## Modification Simplifiée n° 5

### Exposé des motifs

Projet chaufferie bois  
Modification n°10 approuvée le 16 décembre 2015  
Modification simplifiée n° 5 adoptée le 15 juin 2016

PLU de Bayonne

# Plan Local d'Urbanisme 3B.13

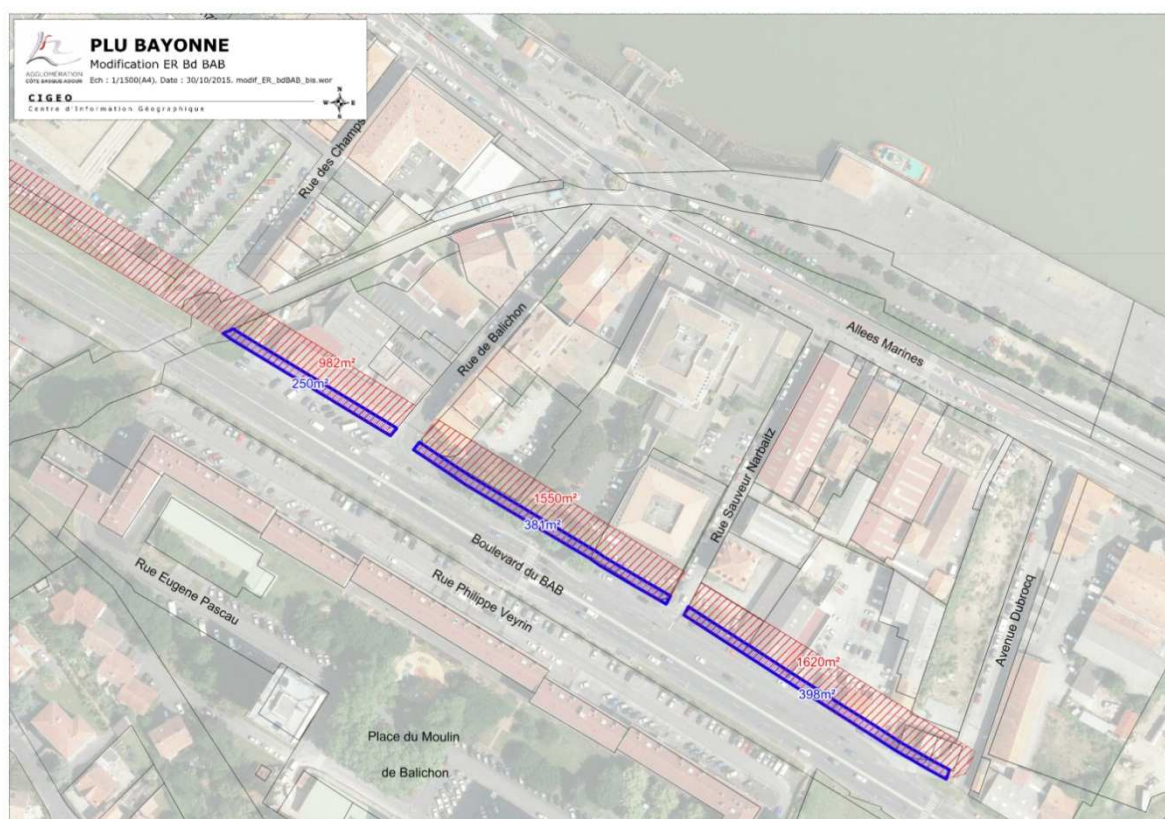
- la délimitation d'une **emprise maximale d'implantation** des constructions (emprise constructible).
- la création de **hauteurs de façades** spécifiques graphiques en mètres NGF, différenciées:
  - Hauteur de la façade EST : H inférieure ou égale à 7m NGF.
  - Hauteur de la façade OUEST : H inférieure ou égale à 13.50 m NGF.
  - Hauteur de la façade NORD : H inférieure ou égale à 11.50 m NGF.
- la création d'un **gabarit-enveloppe règles de prospect** s'appliquant :
  - façade EST : HT inférieure ou égale à D1 + 3.5 mètres
  - façade OUEST : HT inférieure ou égale à D2 + 10.5 mètres

- la création d'une **hauteur maximale de faîtage** de **21.50** m NGF inscrite dans un fuseau d'implantation possible dessiné sur la Pièce 3B13 « Secteur à Plan Masse Pole Emploi » (autrement dit d'envergure)

Emplacement réservé avant modification simplifiée

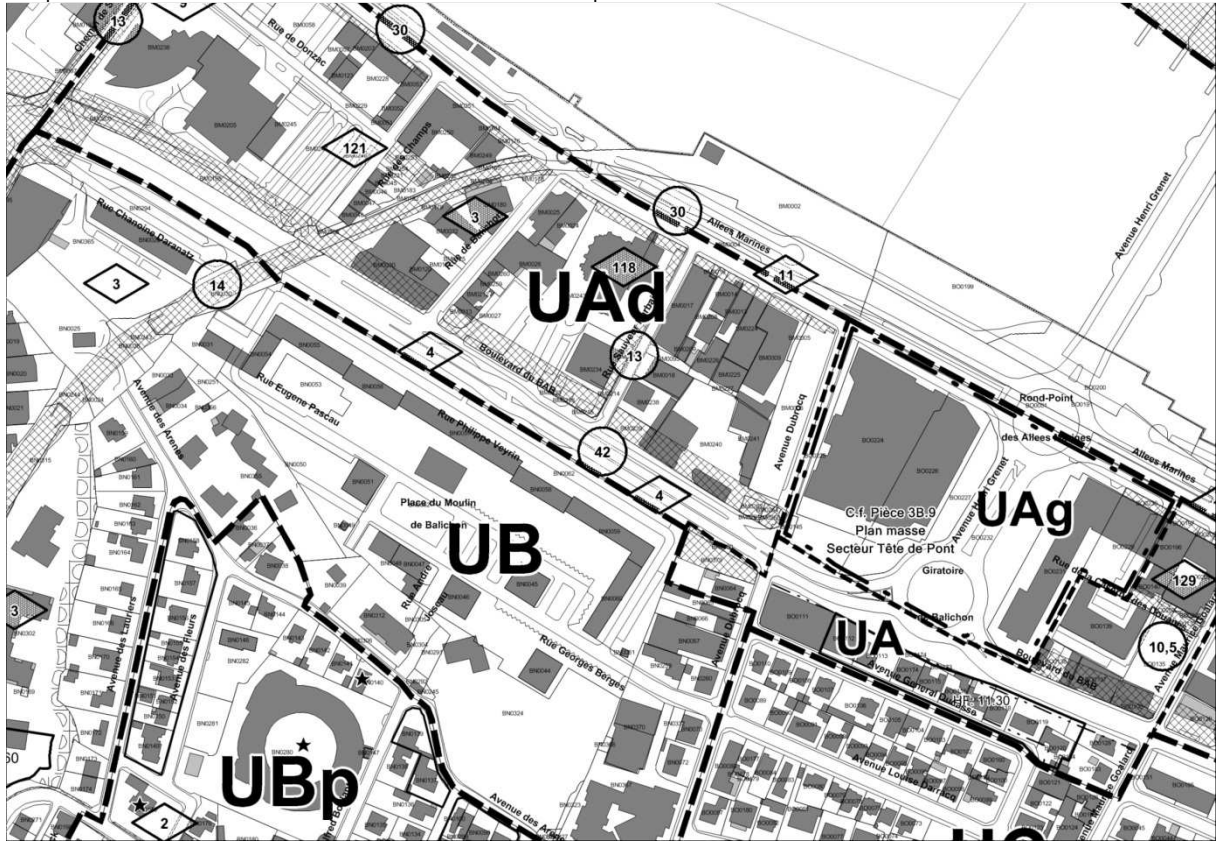
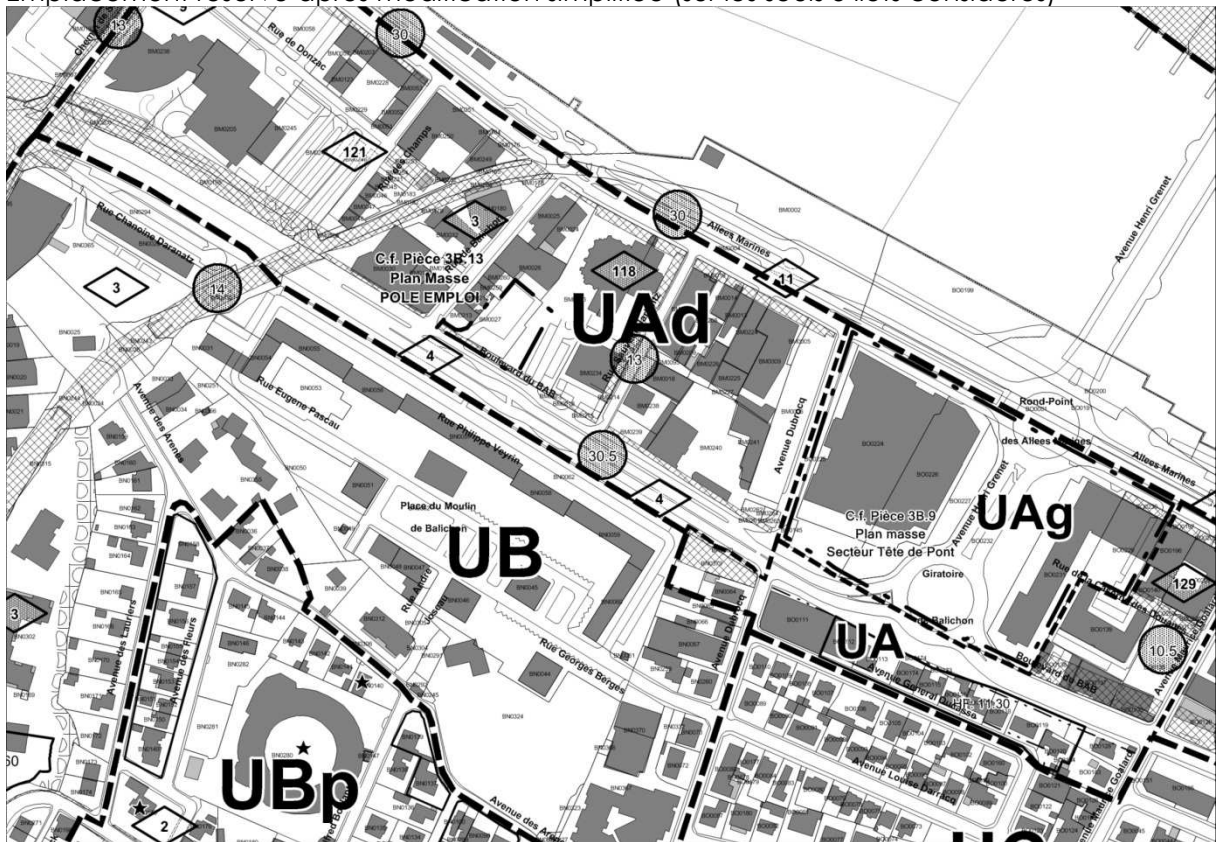
- la réduction de l'emplacement réservé (passant de 42m de plateforme à 31m, soit une bande passant de 14m à 3m de l'alignement) sur l'îlot le long du boulevard du BAB et ses deux îlots limitrophes,
- et le respect des règles de pleine terre du zonage pluvial de l'Agglomération (coefficient de 20%).

Enfin, le document graphique 3B1 secteur 3 est modifié par l'ajout de l'indication secteur à plan masse et la diminution de l'emplacement réservé n°4 Boulevard du BAB dont le bénéficiaire est la commune de Bayonne, sur îlot concerné et les deux îlots limitrophes.

Emplacement réservé après modification simplifiée (sur les seuls 3 îlots considérés)

Sommaire après modification simplifiée

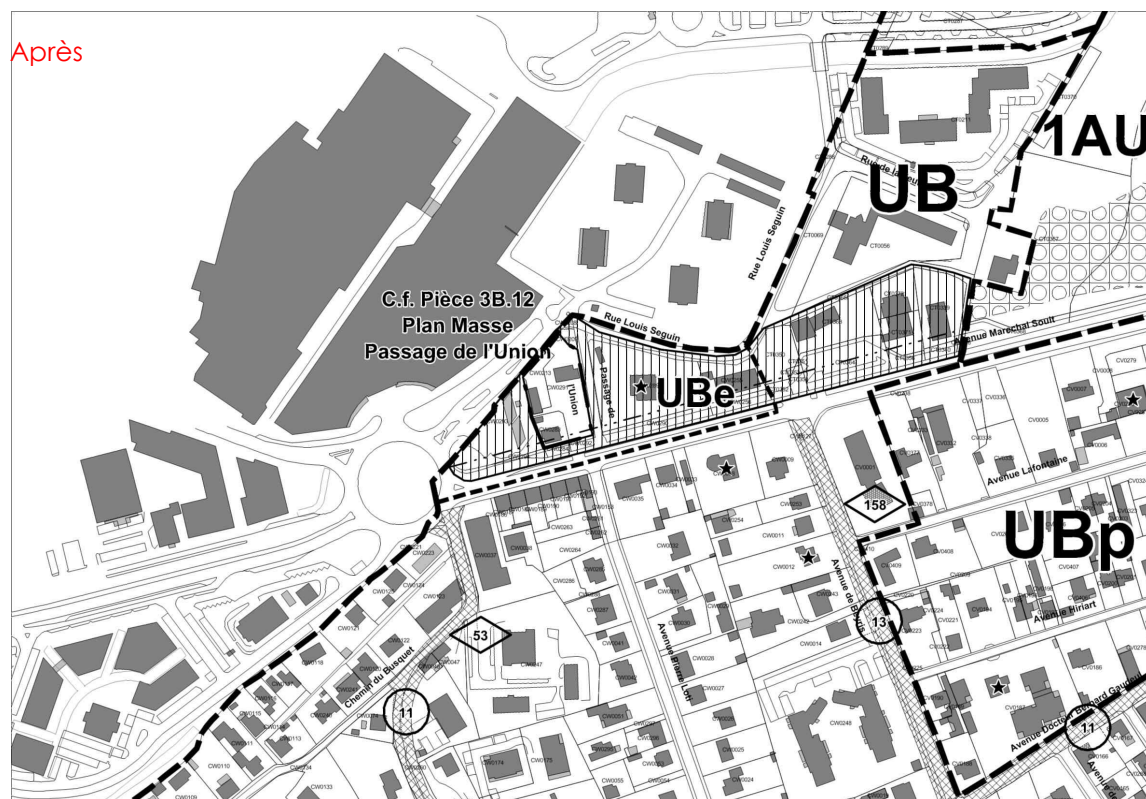
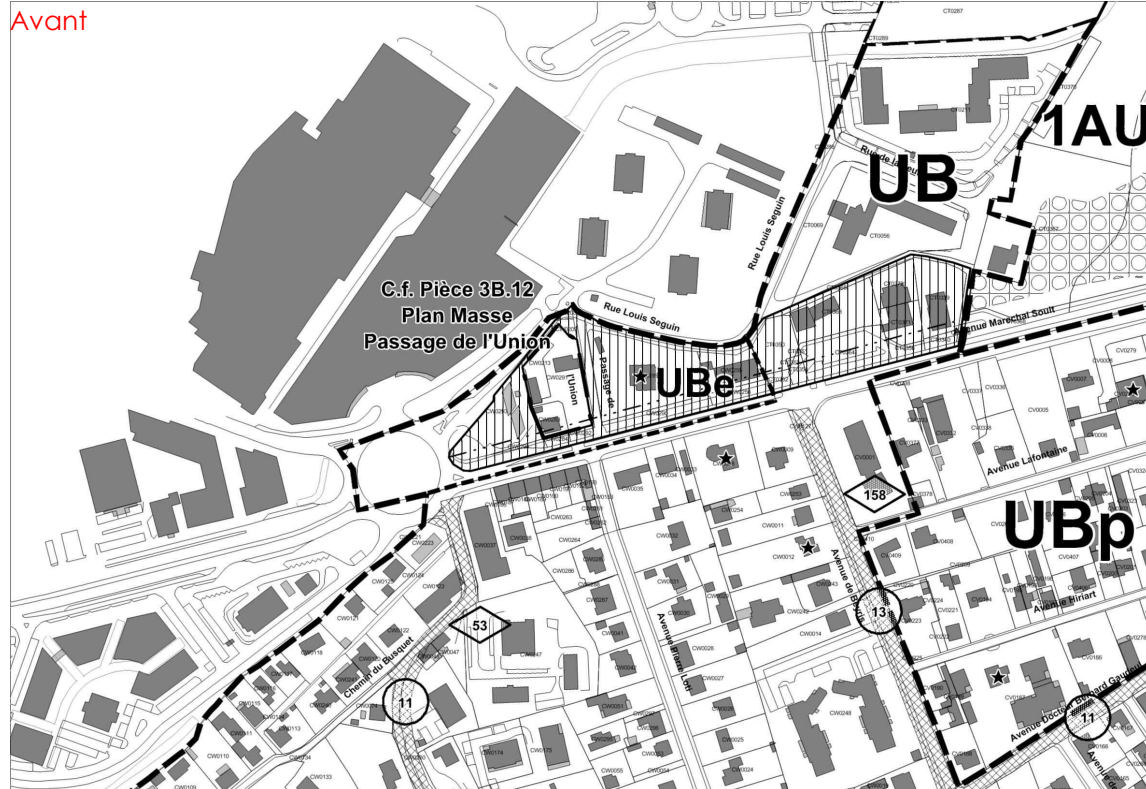
### 2-2.1.- Pièce 3A Règlement intégration des règles de la Zone 1AUyz

- → Zone 1 AU b ¶
- → Zone 1 AU c ¶
- → Zone 1 AU d ¶
- → Zone 1 AU e ¶
- → Zone 1 AU f ¶
- → Zone 1 AU g ¶
- → Zone 1 AU p ¶
- → Zone 1 AU s ¶
- → Zone 1 AU y ¶
- → Zone 1 AU yz ¶
- → Zone 2 AU ¶
